Detaljplan för fastigheten Bilen 2 och del av fastigheten Västerteg 36: inom Teg i Umeå kommun, Västerbottens län

Planen handläggs med standardförfarande och har varit föremål för samråd under tiden 2024-11-14 – 2024-12-04 och granskning 2025-11-13 – 2025-12-04. Samrådsrets, statliga och kommunala instanser, föreningar m.fl. har getts möjlighet att lämna synpunkter på förslaget.

Nedan görs en sammanfattning av inkomna synpunkter, vilka kan begäras ut i sin helhet.

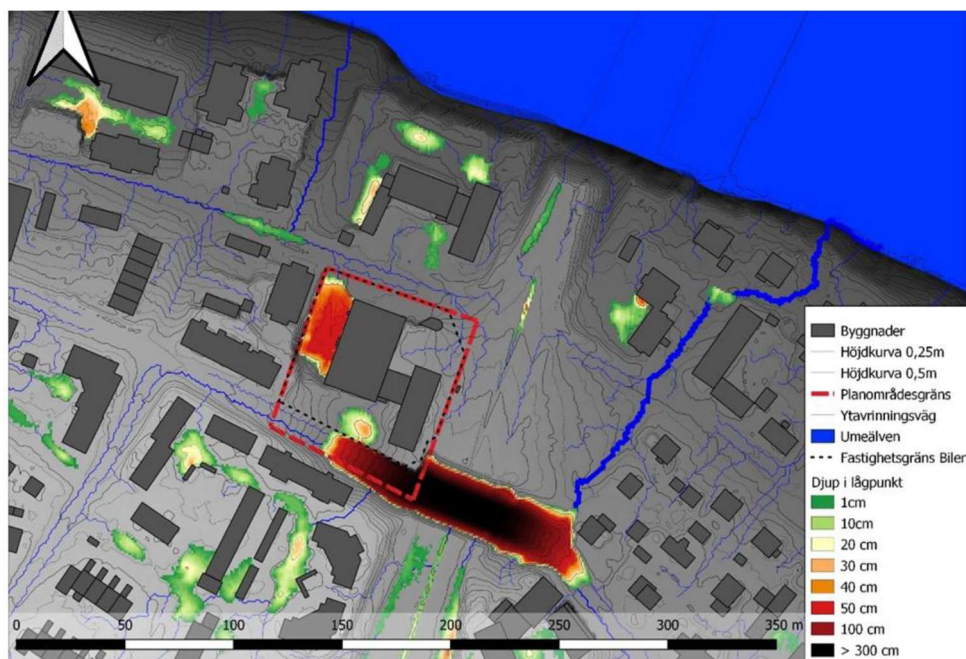
I översiktlig dagvattenutredning (Sigma2024) för omvandlingsområde fastställs följande:

”Föroreningsberäkningarna (se avsnitt 7) visar på att kvartersmark bör utformas med en hårdgörningsgrad på $k = 0,5$ för att uppnå MKN.”

Planbeskrivning och karta behöver uppdateras så att texten ovan även gäller för Bilen 2, om inte behöver yta avsedd för rening av dagvatten på allmän platsmark möjliggöras inom DP. Om fördröjnings-/reningsanläggning ska anläggas för att möjliggöra DP behöver

dagvattenutredning (Sigma 2022) uppdateras då beräkningar i utredning gjorts med fel klimatfaktor och på fel dimensionerande årsregn.

Den översiktliga dagvattenutredningen för omvandlingsområdet på Teg utreder dagvattensituationen inom hela omvandlingsområdet för Innanför ringleden, varav fastigheten Bilen 2 endast utgör en mycket liten del. Fastigheten Bilen 2 är i dag helt hårdgjord. Detaljplanen kommer således inte att innebära ökade dagvattenflöden inom omvandlingsområdet jämfört med nuläget. Det bedöms inte vara rimligt att kräva att 50 % av marken inom fastigheten ska vara genomsläpplig. Ett sådant krav är heller inte förenligt med planens utformning, där huvuddelen av kvartersmarken blir möjlig att bebygga.

Denna detaljplan syftar till att möjliggöra att fastigheten Bilen 2 kan förtätas. Av plantekniska skäl ingår mindre delar av Skeppargatan och Nybrogatan i planområdet för att möjliggöra reglering av utfartsförbud. Ett område mot Tegsesplanaden övergår från kvartersmark till allmän plats för att skapa en mer logisk avgränsning mot Tegsesplanaden. I övrigt regleras endast kvartersmark. Denna plan utgör inget hinder för kommunen att anlägga reningsanläggningar för dagvatten inom befintlig allmän platsmark på Teg. Det är även möjligt att tillskapa ny allmän platsmark vid framtida planläggning inom omvandlingsområdet. Då denna detaljplan i huvudsak planlägger kvartersmark och endast utgör en mycket liten del av omvandlingsområdet bedöms det inte vara nödvändigt att planlägga områden för rening av dagvatten på allmän platsmark inom denna detaljplan.
